گزارش فنی

- کالا : تلویزیون LCD Digital
- مدل : LD-۳۲IMM۹E ، LD-۴۰IMM۹E ، LD-۴۶IMM۹E و LE-۴۰IMP۹E
- اشکال : در زمان عقب و یا جلو بردن فیلم ، خود به خود از حالت پخش فیلم خارج می‌گردد.
- رفع اشکال : تغییرات توضیح داده شده برای هر مدل به روش زیر اجرا گردد.

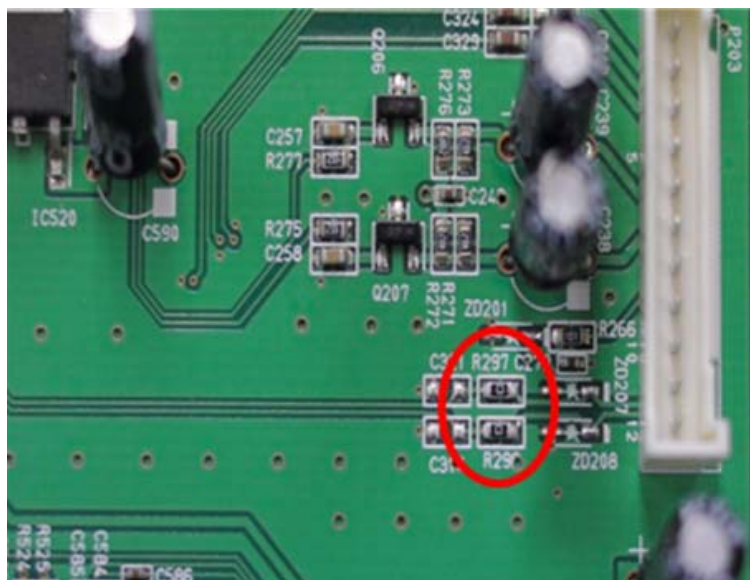
مدل LD-۳۲IMM۹E : دیودهای ZD۲۰۷ و ZD۲۰۸ را برداشته شده و به جای مقاومت‌های R۲۹۶ و R۲۹۷ مقاومت صفر اهم (اتصال کوتاه) جایگزین گردد.

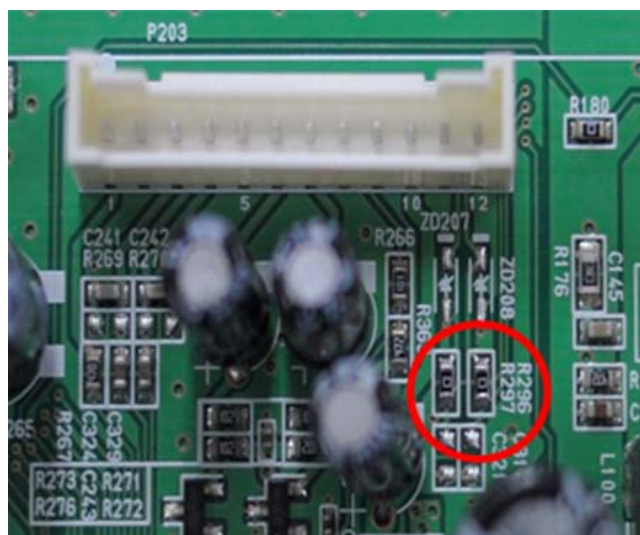
مدل LD-۴۰IMM^۹E : به جای مقاومت‌های R^{۲۹۶} و R^{۲۹۷} مقاومت صفر اهم
(اتصال کوتاه) جایگزین گردد.

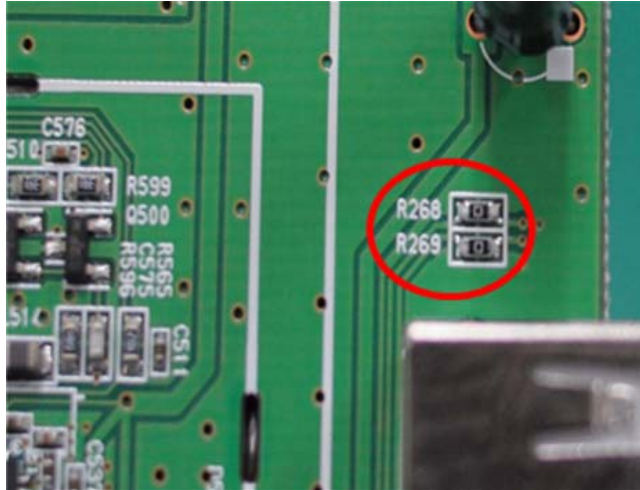
مدل LD-۴۶IMM^۹E : به جای مقاومت‌های R^{۲۹۶} و R^{۲۹۷} مقاومت صفر اهم
(اتصال کوتاه) جایگزین گردد.
